Mission régionale d'autorité environnementale

**Avis de la mission régionale  
d'autorité environnementale  
Centre-Val de Loire  
sur le projet d'exploitation d'une carrière  
sur la commune de Sargé-sur-Braye (41)  
Dossier de demande d'autorisation environnementale**

n° : 2020-2876

*Schéma itinéraire de desserte des carrières (source : dossier de demande / étude d'impact)*

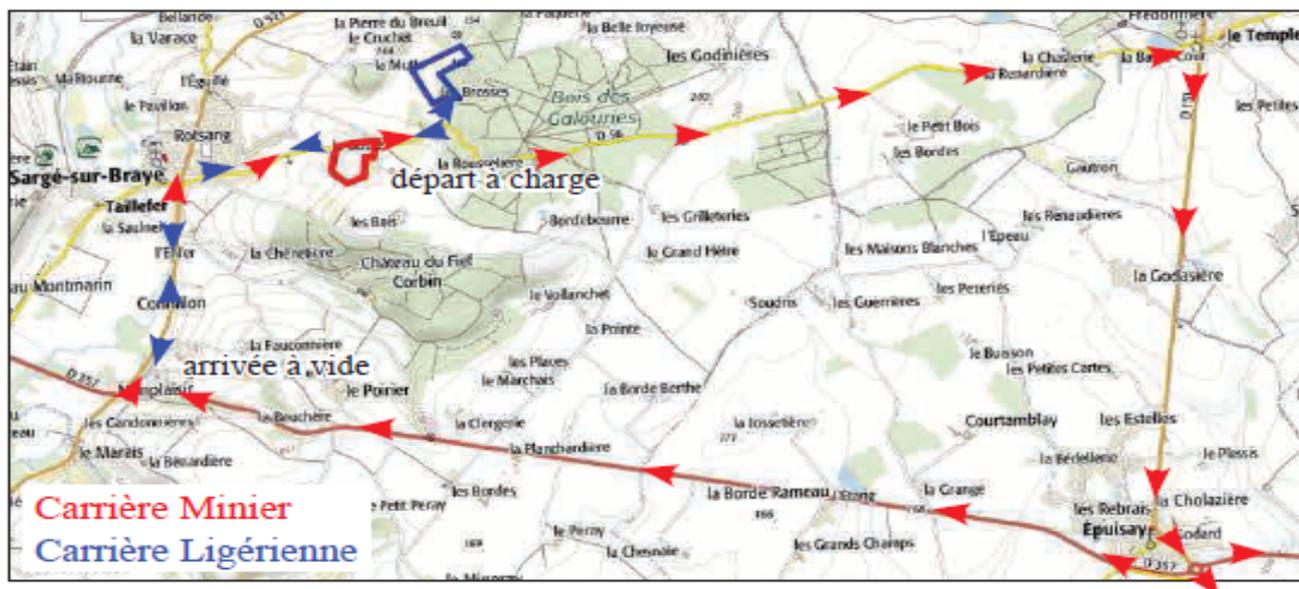
Le dossier présente de façon claire sous forme de plan, l'itinéraire que devront emprunter les véhicules effectuant des opérations de transports de matériaux extraits de la carrière, lors du départ et de l'accès au site, ainsi que les aménagements réalisés

Le dossier présente une augmentation du trafic routier sur la RD56, comprise entre 3,8 et 10,7 % pour l'ensemble des véhicules et de 33 à 40 % pour celle des poids-lourds liée à l'activité de la future carrière.

Toutefois ces évolutions sont sous estimées au regard de l'état initial puisque l'augmentation du trafic poids lourds serait de 50 % en moyenne et de 150 % en cas de situation exceptionnelle (correspondant à 5 et 15 camions supplémentaires) ce qui reste néanmoins faible en valeur absolue.

Aussi l'augmentation du trafic routier total sur la RD56 serait comprise entre 4 % et 12 %.
